**AVIS RELATIF À LA PROTECTION
CONTRE LES EVENTUELS EFFETS NOCIFS ET NUISANCES
PROVOQUÉS PAR LES RAYONNEMENTS NON IONISANTS
GÉNÉRÉS PAR DES ANTENNES ÉMETTRICES STATIONNAIRES**

Commune : VERVIERS - Exploitant : ORANGE

Référence exploitant : 266L1_3 / 30532L1_3 / 40532L1_3 / 50532L1_3

Rapport n° 2304 / 2024

Figure 1 : Vue en plan des lieux de séjour et des points de contrôle

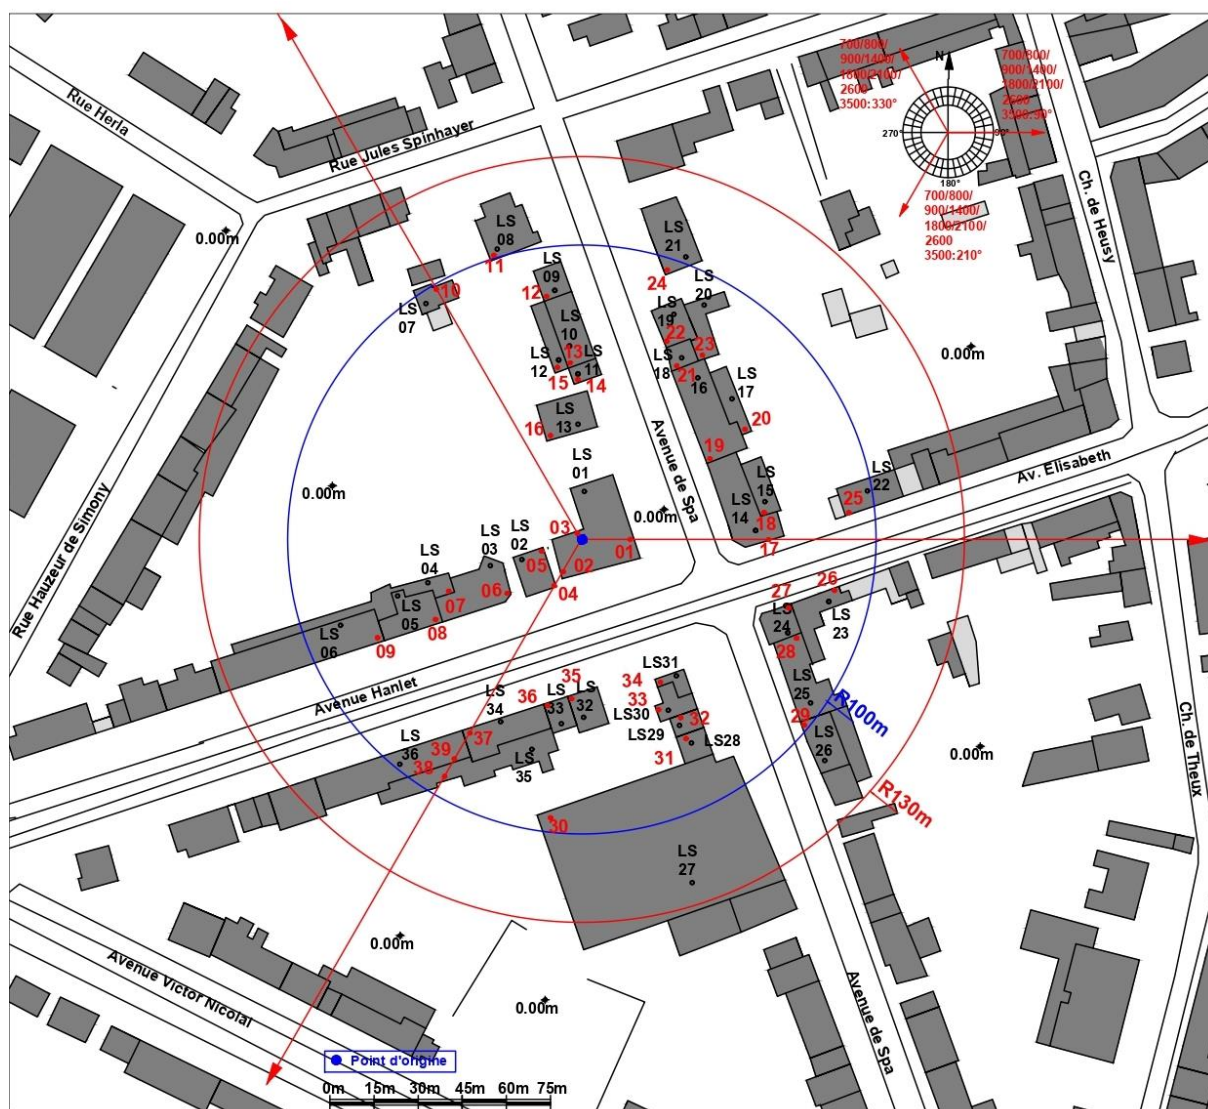
Les fréquences d'émission, la puissance rayonnée par chacune des antennes et leur gain permettent de déterminer le rayon de la zone à analyser. Tout dépassement de la limite par installation est exclu en dehors de cette zone. Le tableau 2 reprend les 35 LS² pour lesquels l'indice d'exposition est le plus élevé. Les différentes colonnes indiquent :

- le numéro du point de contrôle repris sur un des plans de la figure 1;
- le numéro du LS dans lequel se trouve le point de contrôle de la 1^{ère} colonne ;
- l'atténuation d'obstacle prise en compte pour le calcul de l'indice d'exposition dans le LS ;
- le résultat du calcul de l'indice d'exposition.

N° point de contrôle	LS	Atténuation (dB)	Indice d'exposition relatif à la limite par installation IE_i
37	LS34	3,0	0,589
27	LS24	3,0	0,517
39	LS36	3,0	0,478
13	LS10	3,0	0,468
17	LS14	3,0	0,464
25	LS22	3,0	0,420
28	LS25	3,0	0,359
12	LS09	3,0	0,359
10	LS07	3,0	0,317
38	LS35	3,0	0,306
11	LS08	3,0	0,304
9	LS06	3,0	0,299
30	LS27	3,0	0,269
26	LS23	3,0	0,242
22	LS19	3,0	0,196
31	LS28	3,0	0,182
21	LS18	3,0	0,180
29	LS26	3,0	0,179
33	LS30	3,0	0,168
8	LS05	3,0	0,151
24	LS21	3,0	0,139
14	LS11	3,0	0,124
16	LS13	3,0	0,105
19	LS16	3,0	0,076
36	LS33	3,0	0,062
4	LS02	3,0	0,055
23	LS20	3,0	0,053
35	LS32	3,0	0,052
18	LS15	3,0	0,049
15	LS12	3,0	0,046
20	LS17	3,0	0,041
6	LS03	3,0	0,035
7	LS04	3,0	0,034
2	LS01	10,0	0,031
32	LS29	3,0	0,031

En ce qui concerne les antennes de l'installation mentionnées dans le tableau 1, la distance maximale à laquelle la limite pourrait être atteinte, à l'extérieur, est égale à 88,7 m. S'il n'y a pas de LS à une distance inférieure, les antennes respectent forcément la limite d'immission.

Dans le cas des LS situés à l'intérieur des bâtiments, une atténuation d'obstacle est prise en compte et il en résulte que la distance maximale à laquelle la limite pourrait être atteinte se réduit à 62,8 m.

Figure 2 : Vue en plan des installations d'antennes dans un rayon de 300 mètres autour de l'installation faisant l'objet de la demande d'avis

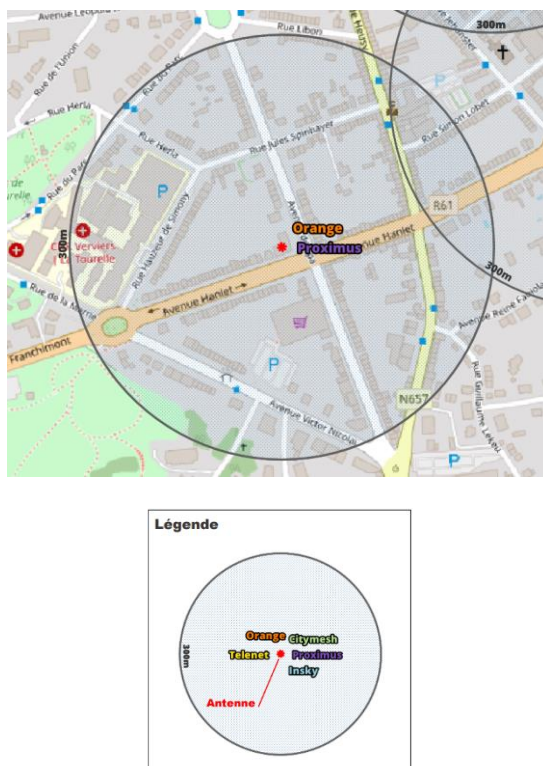
Le plan en projection verticale de la figure 2 indique la localisation des installations d'antennes émettrices stationnaires visées par le décret et situées dans un rayon de 300 mètres autour de l'installation référencée dans le paragraphe 2 et localisée au centre du cercle. Les données de localisation de ces antennes et les avis correspondant sont accessibles via le cadastre en ligne des antennes émettrices stationnaires⁶. Les installations prises en compte dans l'évaluation du respect de la limite cumulative sont les installations d'antennes émettrices déclarées en service par l'exploitant à la date du présent avis, à l'exception de l'installation référencée dans le paragraphe 2 et éventuellement d'autres installations ayant fait l'objet d'une demande d'avis à la même date et qui sont situées à l'intérieur de la zone de 300 mètres de rayon.

- il y a au plus 4 installations d'antennes émettrices stationnaires présentes dans la zone d'évaluation de 300 mètres de rayon représentée dans la figure 2, y inclus l'installation référencée dans le paragraphe 2 : la limite cumulative définie à l'article 4, §2 du décret est nécessairement respectée dans les lieux de séjour à l'intérieur de la zone d'évaluation de 300 mètres de rayon ;

- b) il y a exactement 5 installations d'antennes émettrices stationnaires présentes dans la zone d'évaluation de 300 mètres de rayon représentée dans la figure 2, y inclus l'installation référencée dans le paragraphe 2 et il existe, pour 3 ou 4 de ces installations, un avis attestant le respect de la limite abrogée de 3 V/m : la limite cumulative définie à l'article 4, §2 du décret est nécessairement respectée dans les lieux de séjour à l'intérieur de la zone d'évaluation de 300 mètres de rayon ;

- c) dans tous les autres cas, il a été vérifié que la limite cumulative définie à l'article 4, §2 du décret n'est pas dépassée dans les lieux de séjour sur base du nombre d'installations localisées dans la zone d'évaluation de 300 mètres de rayon représentée dans la figure 2, de leur localisation ainsi que des données inscrites dans la figure 1 et au paragraphe 4 du présent avis et dans les avis attestant le respect de la limite par installation ou de la limite abrogée de 3 V/m relatifs aux autres installations reprises dans la figure 2.

Compte tenu des considérations ci-dessus, il apparaît que l'intensité du rayonnement électromagnétique généré, dans les lieux de séjour situés dans un rayon de 300 mètres autour de l'installation référencée dans le paragraphe 2, par l'ensemble des antennes émettrices stationnaires de l'ensemble des exploitants du même site d'antennes émettrices stationnaires respecte la limite fixée à l'article 4, § 2 du décret.
